Informe Consolidado de Solicitud de Aclaraciones, Rectificaciones y/o Ampliaciones a la Declaración de Impacto Ambiental del Proyecto "Proyecto Inmobiliario Los Naranjos"

Nombre del Titular : CONSTRUCTORA JCE S.A.
Nombre del Representante Legal : Gustavo Adolfo Guillebaldo Ugalde Jaque
Dirección : Avenida del Valle Norte 857, Huechuraba, Región Metropolitana

El presente Informe Consolidado de Solicitud de Aclaraciones, Rectificaciones o Ampliaciones a la Declaración de Impacto Ambiental del proyecto "Proyecto Inmobiliario Los Naranjos", contiene las observaciones generadas en virtud de la revisión de la Adenda.

Figura: Superficie del proyecto a escarpar

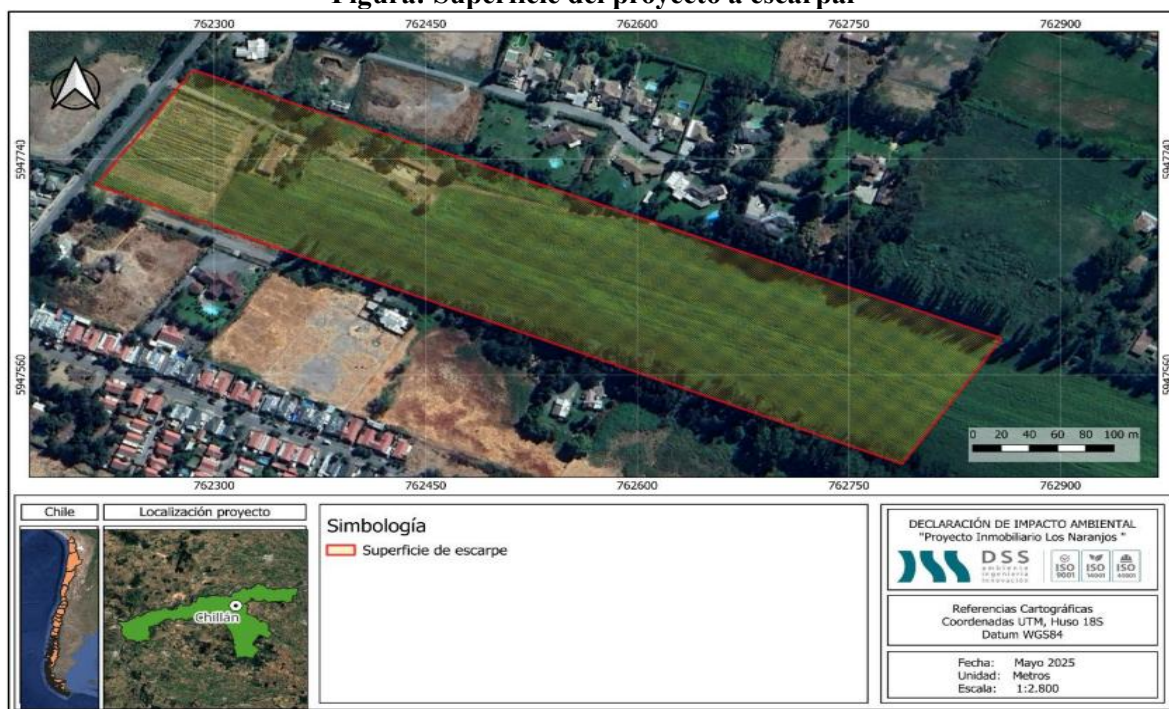
Al revisar la Figura 3.50. “Superficie del proyecto a escarpar”, del Capítulo 3 de la DIA, se identifica un posible uso agrícola del predio y eventuales infraestructuras como viviendas y/o galpones. De ello da cuenta la figura ya citada, que se presenta a continuación:

Figura: Carta de Ocupación de Tierras (COT)

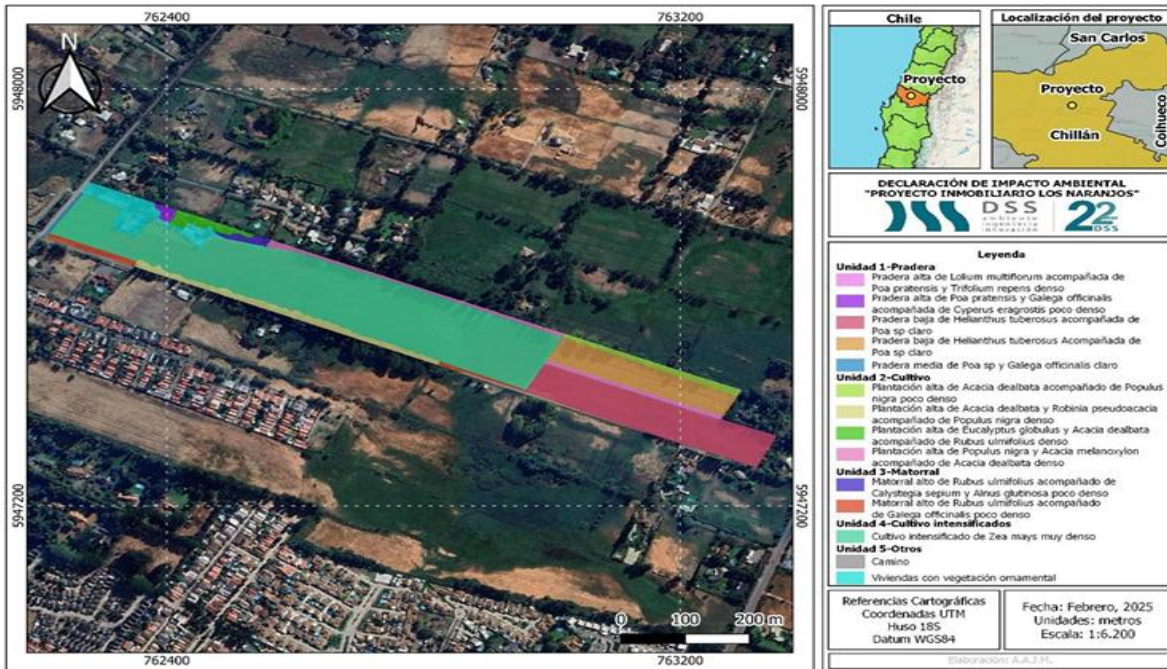
Al revisar la Figura 3.52. Carta de Ocupación de Tierras (COT), se identifica en la Leyenda del plano, para la “Unidad 5- Otros” en color calipso la categoría "viviendas con vegetación ornamental" y con color gris los "caminos", como se aprecia a continuación:

Figura: Tramo del Canal Sin Nombre involucrado.

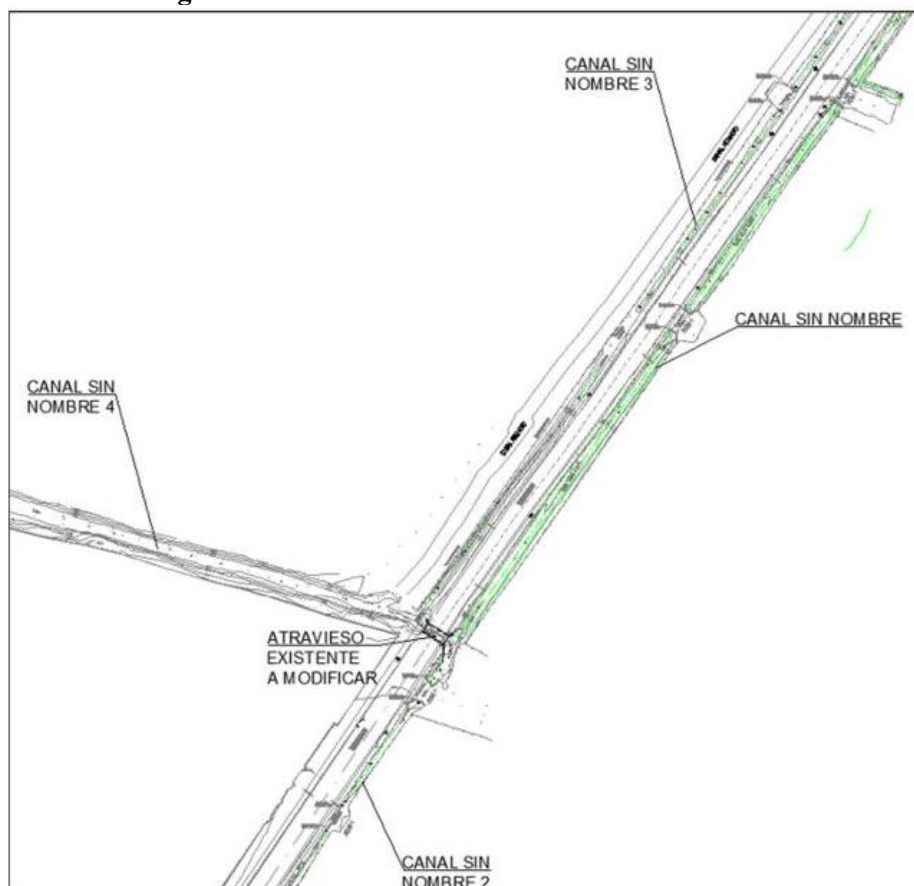
Sumado a la situación preexistente, el punto 3.4.3.1 "Obras en canales de regadío existentes" del Capítulo 3 de la DIA indica que "Adicionalmente, en complemento con lo anterior, en las siguientes figuras se presenta el trazado de la modificación de cauce proyectada y el del Canal Sin Nombre mencionado en la tabla anterior." Refiriéndose a la Figura 3.42 "Tramo del Canal Sin Nombre involucrado" del Capítulo 3 ya citado. Al revisar la imagen se señala la frase "Atraveso existente a modificar", lo cual no queda claro si se refiere al puente que se presenta en la imagen "Puente situado en el camino Colonia Bernardo O'Higgins, utilizado por el proyecto", previamente expuesta.

Ello también se grafica en la Figura 3.43. “*Emplazamiento de cauce proyectada*”, del Capítulo 3 de la DIA. Vinculado a ello el proyecto indica que el titular presenta el Permiso Sectorial Ambiental N°156 donde se detalla la obra de modificación de cauce sobre un tramo del Canal Sin Nombre, adjuntando los contenidos en el Anexo 5.4. PAS 156.
